OFICIO ELECTRÓNICO

ORD. N° : 2473
ANT. : PROYECTO DE DISEÑO DE PAVIMENTACIÓN PARTICIPATIVA DE PASAJE FRANKFURT, DESDE 10 DE JULIO HASTA LOS MOLINOS, CALAMA.
MAT. : ENVÍA OBSERVACIONES A PROYECTO DE DISEÑO DE PAVIMENTACIÓN PARTICIPATIVA DE PASAJE FRANKFURT, DESDE 10 DE JULIO HASTA LOS MOLINOS, CALAMA.
ADJ. : No hay

Antofagasta, 02 octubre 2025

**A : PATRICIO BRIONES SANHUEZA
INGENIERO CIVIL**
**DE : ROBINSON ESPEJO CHEPILLO
JEFE (S) DEPARTAMENTO TÉCNICO DE CONSTRUCCIONES Y
URBANIZACIÓN.**

5. VERIFICACIÓN HIDRÁULICA

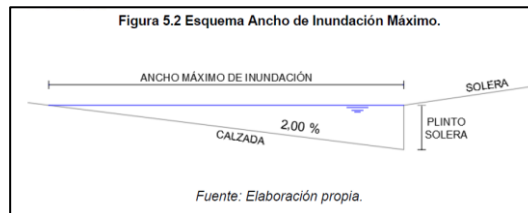
2.8. Corregir apartado 5

2.9. Los pasajes no consideran bombeo, la verificación es a calzada completa que no sobrepase plinto de 5 cm.

4.1. Demolición.

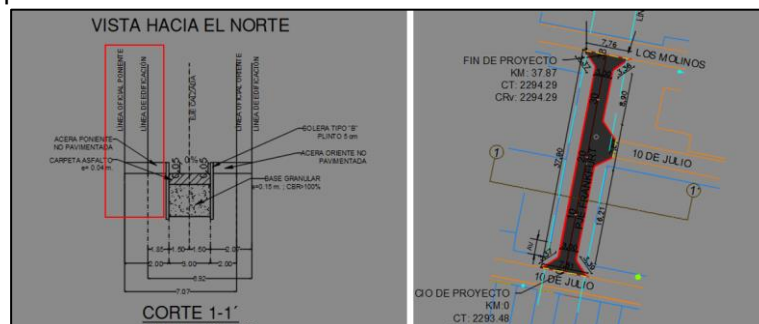
4.1.1. Línea oficial de simbología no coincide con línea oficial en planta.

4.1.2. Acotar todas las soleras a retirar

4.2. Diseño Geométrico.

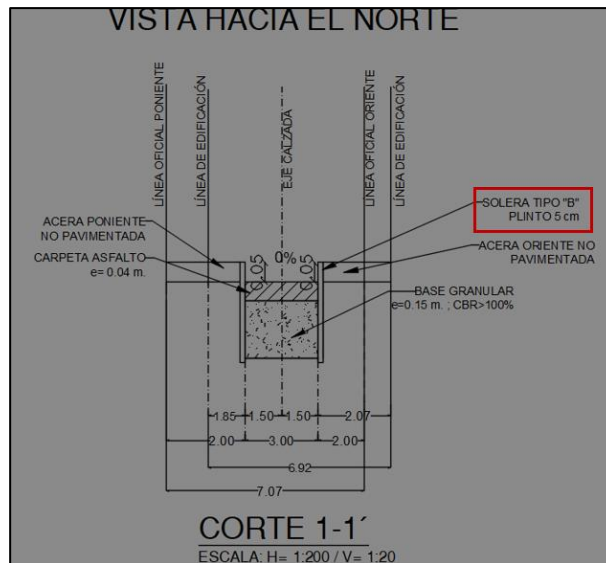
4.2.1. Simbología línea oficial no coincide con línea en planta.

4.2.2. Adelantamiento de la línea de edificación por sobre la línea oficial indicado en corte 1-1 no se aprecia dentro del Diseño Geométrico.

4.2.3. Indicar "Proyectada" para las soleras
